INFORME INSPECCIÓN

2EME - Avenida 2EME 54321, Santiago, Departamento 12345

- Fecha inspección : 11 de febrero de 2025
- Inicio inspección : 9:00 hrs
- Tipo de vivienda : Departamento
- M2 Vivienda informado : 119,12
- M2 Terraza informado : 18,13
- M2 Azotea informado : 31,13
- M2 terreno informado : NA
- Plan de inspección : Premium
- Fecha chequeo de informe : -

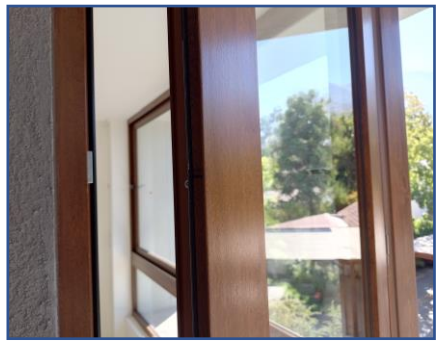
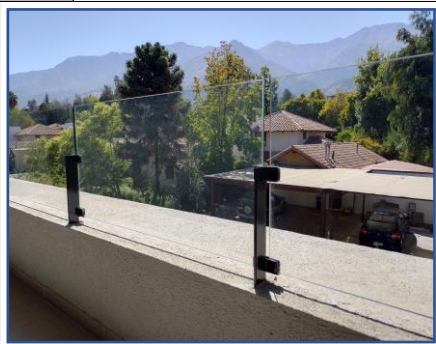
187	Recinto: Walk in closet	188	Recinto: Walk in closet								
 <p>Observación:</p> <p>Muros con terminaciones defectuosas en encuentro con bandejas y paramentos.</p> <table border="1" data-bbox="600 507 1115 582"> <thead> <tr> <th>Criticidad</th> <th>¿Resuelto? si/no</th> </tr> </thead> <tbody> <tr> <td>Estético</td> <td>-</td> </tr> </tbody> </table> <p>Comentario:</p> <p>-</p>		Criticidad	¿Resuelto? si/no	Estético	-	 <p>Observación:</p> <p>En sector señalado, piquetes en tapacantos y melaminas.</p> <table border="1" data-bbox="1554 507 2069 582"> <thead> <tr> <th>Criticidad</th> <th>¿Resuelto? si/no</th> </tr> </thead> <tbody> <tr> <td>Estético</td> <td>-</td> </tr> </tbody> </table> <p>Comentario:</p> <p>-</p>		Criticidad	¿Resuelto? si/no	Estético	-
Criticidad	¿Resuelto? si/no										
Estético	-										
Criticidad	¿Resuelto? si/no										
Estético	-										
189	Recinto: Walk in closet	190	Recinto: Walk in closet

<p>Observación:</p> <p>Marco de puerta de baño manchado.</p> <table border="1" data-bbox="600 893 1115 968"> <thead> <tr> <th>Criticidad</th> <th>¿Resuelto? si/no</th> </tr> </thead> <tbody> <tr> <td>Estético</td> <td>-</td> </tr> </tbody> </table> <p>Comentario:</p> <p>-</p>		Criticidad	¿Resuelto? si/no	Estético	-	 <p>Observación:</p> <p>Losa bajo cerámicos con planeidad fuera de tolerancia. Hay diferencias de nivel de hasta 2 cms medidos con laser.</p> <table border="1" data-bbox="1554 893 2069 968"> <thead> <tr> <th>Criticidad</th> <th>¿Resuelto? si/no</th> </tr> </thead> <tbody> <tr> <td>Importante</td> <td>-</td> </tr> </tbody> </table> <p>Comentario:</p> <p>-</p>		Criticidad	¿Resuelto? si/no	Importante	-
Criticidad	¿Resuelto? si/no										
Estético	-										
Criticidad	¿Resuelto? si/no										
Importante	-										
191	Recinto: Baño principal	192	Recinto: Baño principal								
 <p>Observación:</p> <p>Puerta topa en algún punto al operar.</p> <table border="1" data-bbox="600 1281 1115 1356"> <thead> <tr> <th>Criticidad</th> <th>¿Resuelto? si/no</th> </tr> </thead> <tbody> <tr> <td>Importante</td> <td>-</td> </tr> </tbody> </table> <p>Comentario:</p> <p>-</p>		Criticidad	¿Resuelto? si/no	Importante	-	 <p>Observación:</p> <p>Toallero un poco suelto.</p> <table border="1" data-bbox="1554 1281 2069 1356"> <thead> <tr> <th>Criticidad</th> <th>¿Resuelto? si/no</th> </tr> </thead> <tbody> <tr> <td>Importante</td> <td>-</td> </tr> </tbody> </table> <p>Comentario:</p> <p>-</p>		Criticidad	¿Resuelto? si/no	Importante	-

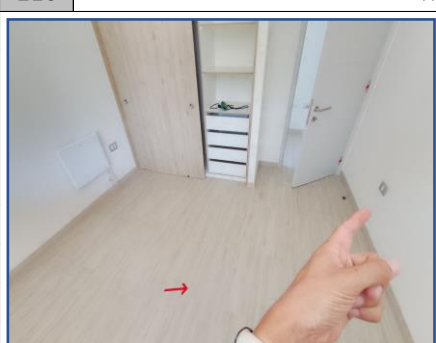
193	Recinto: Baño principal	194	Recinto: Baño principal								
 <p>Observación:</p> <p>Pasadores de bisagras fuera de posición.</p> <table border="1" data-bbox="600 507 1111 582"> <thead> <tr> <th>Criticidad</th> <th>¿Resuelto? si/no</th> </tr> </thead> <tbody> <tr> <td>Importante</td> <td>-</td> </tr> </tbody> </table> <p>Comentario:</p> <p>-</p>		Criticidad	¿Resuelto? si/no	Importante	-	 <p>Observación:</p> <p>Terminación defectuosa entre marco de puerta con cerámicos de muro.</p> <table border="1" data-bbox="1554 507 2065 582"> <thead> <tr> <th>Criticidad</th> <th>¿Resuelto? si/no</th> </tr> </thead> <tbody> <tr> <td>Estético</td> <td>-</td> </tr> </tbody> </table> <p>Comentario:</p> <p>-</p>		Criticidad	¿Resuelto? si/no	Estético	-
Criticidad	¿Resuelto? si/no										
Importante	-										
Criticidad	¿Resuelto? si/no										
Estético	-										
195	Recinto: Baño principal	196	Recinto: Baño principal

<p>Observación:</p> <p>Terminación defectuosa entre manilla de puerta con puerta.</p> <table border="1" data-bbox="600 890 1111 965"> <thead> <tr> <th>Criticidad</th> <th>¿Resuelto? si/no</th> </tr> </thead> <tbody> <tr> <td>Estético</td> <td>-</td> </tr> </tbody> </table> <p>Comentario:</p> <p>-</p>		Criticidad	¿Resuelto? si/no	Estético	-	 <p>Observación:</p> <p>Sobre wc en lado izquierdo, hay aberturas entre cerámicos de muro.</p> <table border="1" data-bbox="1554 890 2065 965"> <thead> <tr> <th>Criticidad</th> <th>¿Resuelto? si/no</th> </tr> </thead> <tbody> <tr> <td>Importante</td> <td>-</td> </tr> </tbody> </table> <p>Comentario:</p> <p>-</p>		Criticidad	¿Resuelto? si/no	Importante	-
Criticidad	¿Resuelto? si/no										
Estético	-										
Criticidad	¿Resuelto? si/no										
Importante	-										
197	Recinto: Baño principal	198	Recinto: Baño principal								
 <p>Observación:</p> <p>Muro descuadrado en lado izquierdo de lavamanos.</p> <table border="1" data-bbox="600 1276 1111 1351"> <thead> <tr> <th>Criticidad</th> <th>¿Resuelto? si/no</th> </tr> </thead> <tbody> <tr> <td>Importante</td> <td>-</td> </tr> </tbody> </table> <p>Comentario:</p> <p>-</p>		Criticidad	¿Resuelto? si/no	Importante	-	 <p>Observación:</p> <p>Losa desnivelada.</p> <table border="1" data-bbox="1554 1276 2065 1351"> <thead> <tr> <th>Criticidad</th> <th>¿Resuelto? si/no</th> </tr> </thead> <tbody> <tr> <td>Importante</td> <td>-</td> </tr> </tbody> </table> <p>Comentario:</p> <p>-</p>		Criticidad	¿Resuelto? si/no	Importante	-
